设计变更通知单

东莞市望牛墩镇扶涌村村民委员会

停车场整改

建变-01

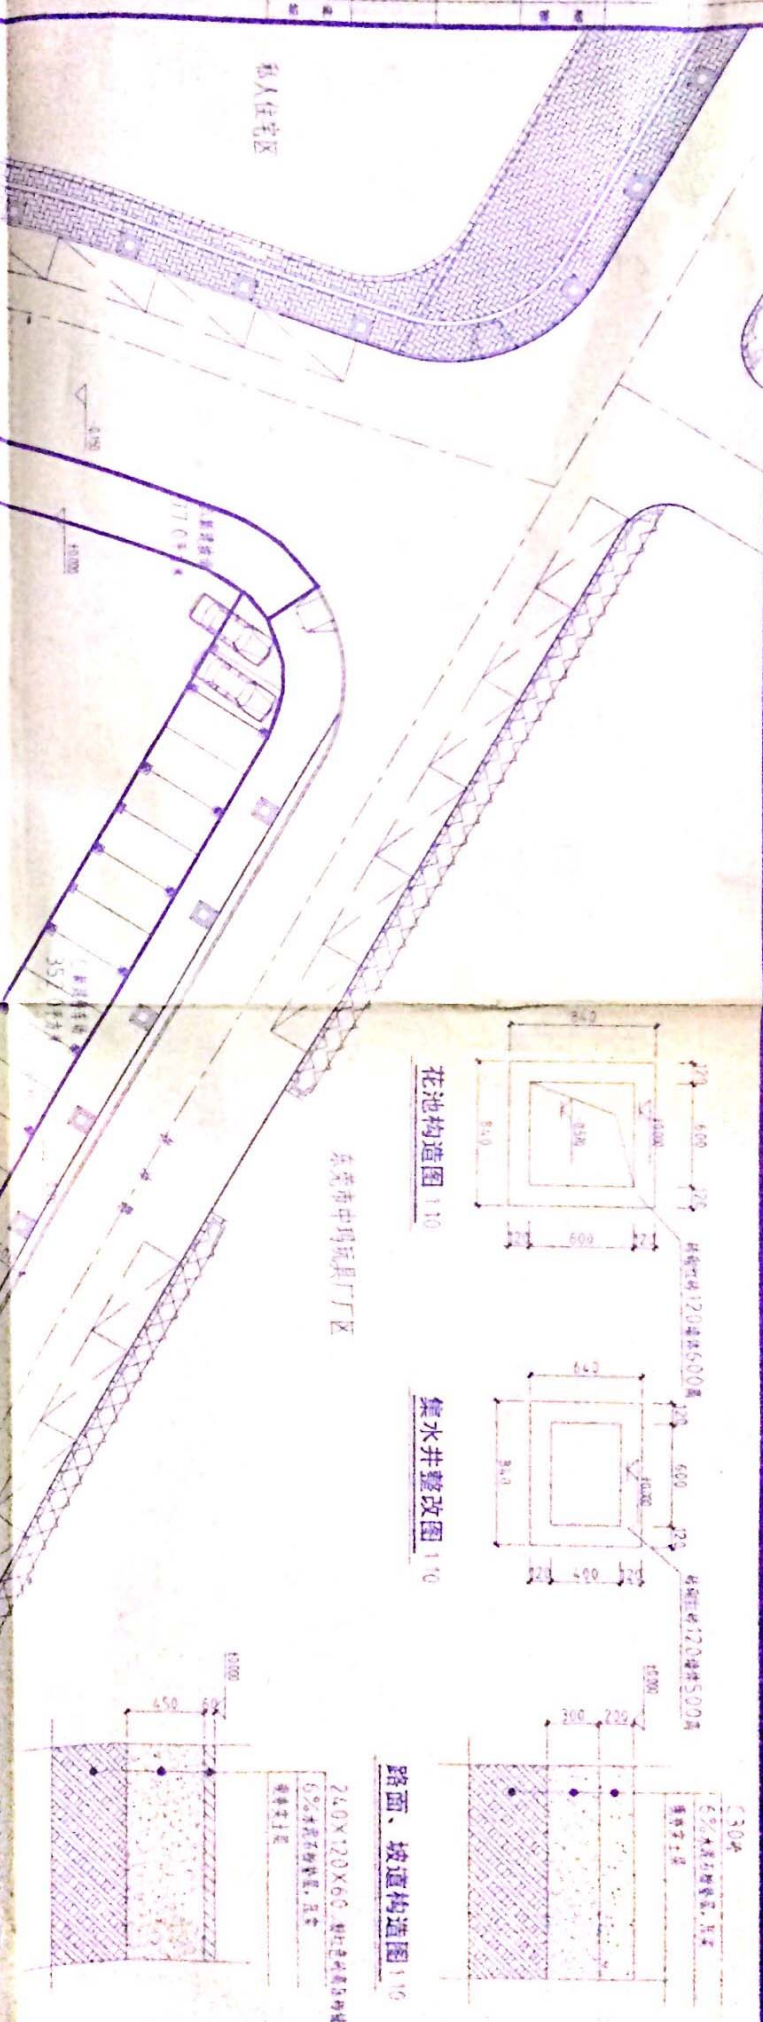
经过现场测量, 标高调整, 作如下变更:

1. A、B区6%水泥石粉垫层300厚改为150厚;
2. C区6%水泥石粉垫层450厚改为150厚
